监 理 通 知 单

工程名称：肇庆高新区鹏程仓储服务有限公司5.99MW分布式光伏发电项目
编号：ZQGF-CZZH-TZ-004

事由：关于现场施工质量相关事宜

附照片

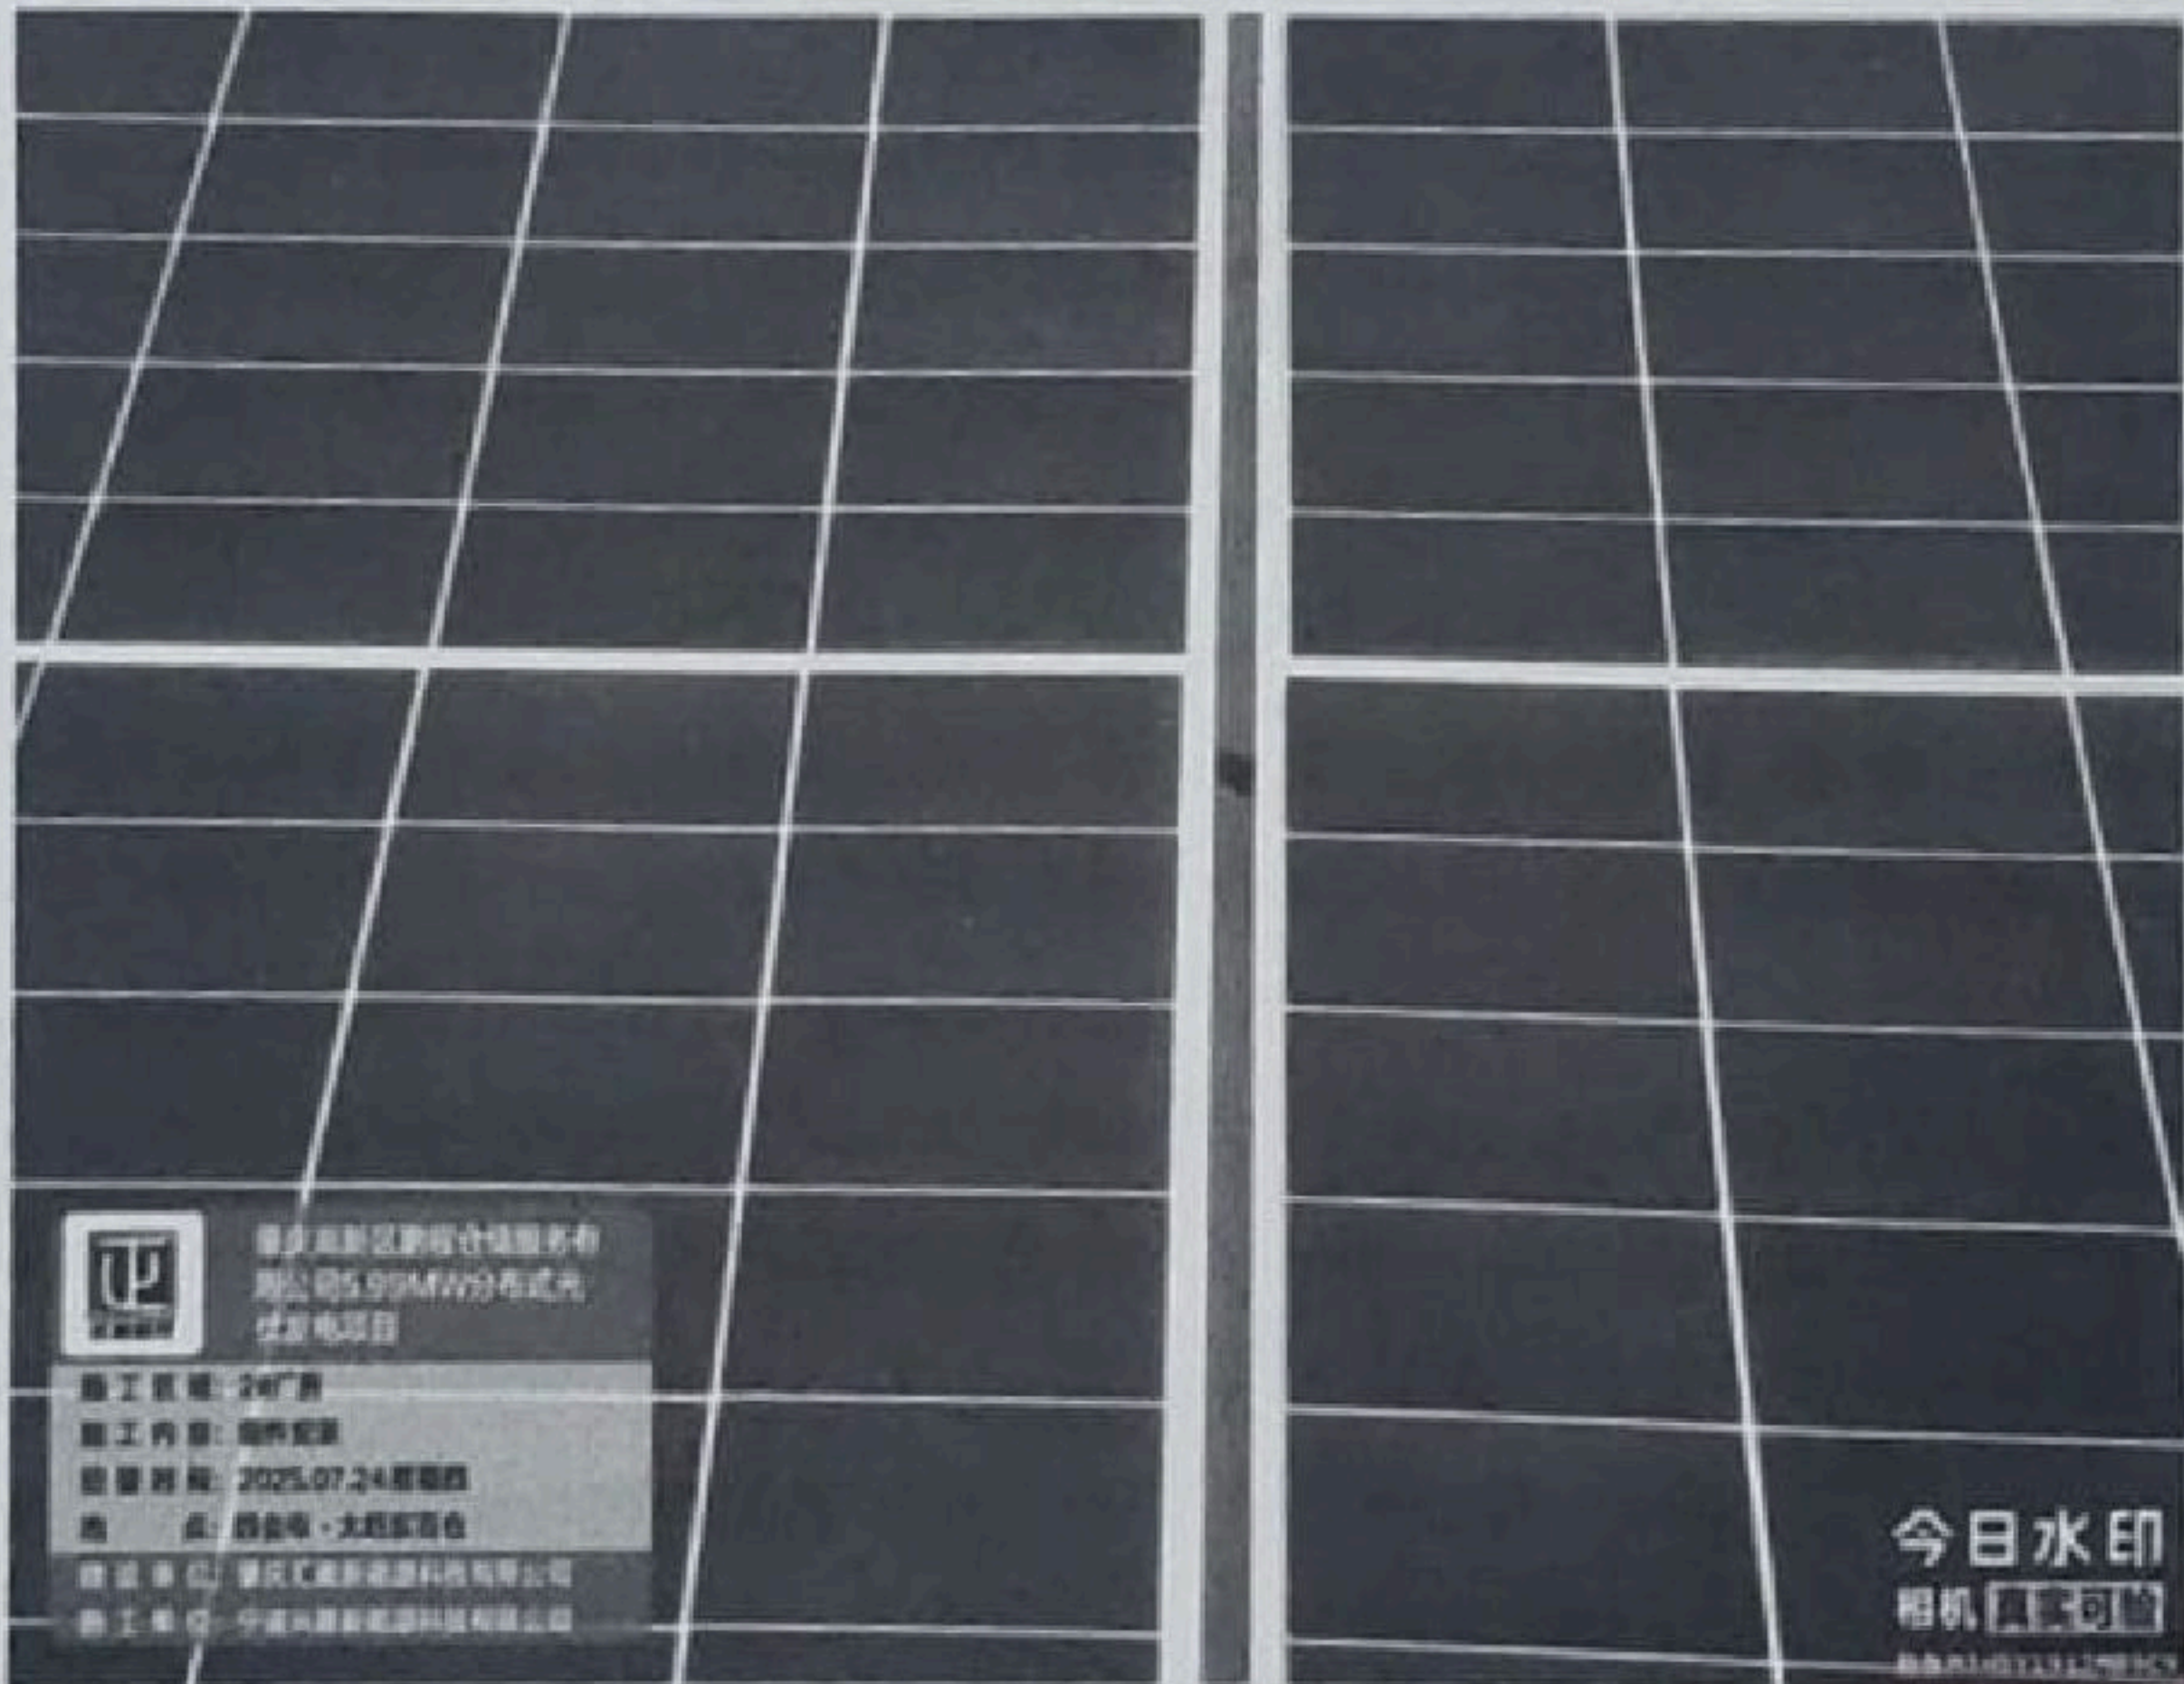
内容：2025年07月24日经我监理项目部人员对施工现场巡查时，发现2#厂房组件安装过程中组件小线及MC4接头未使用卡扣或金属扎丝挂起，裸露在外，且与屋面有接触。

针对上述问题，现要求你单位即刻进行整改落实，否则出现一切后果由你单位自行负责。
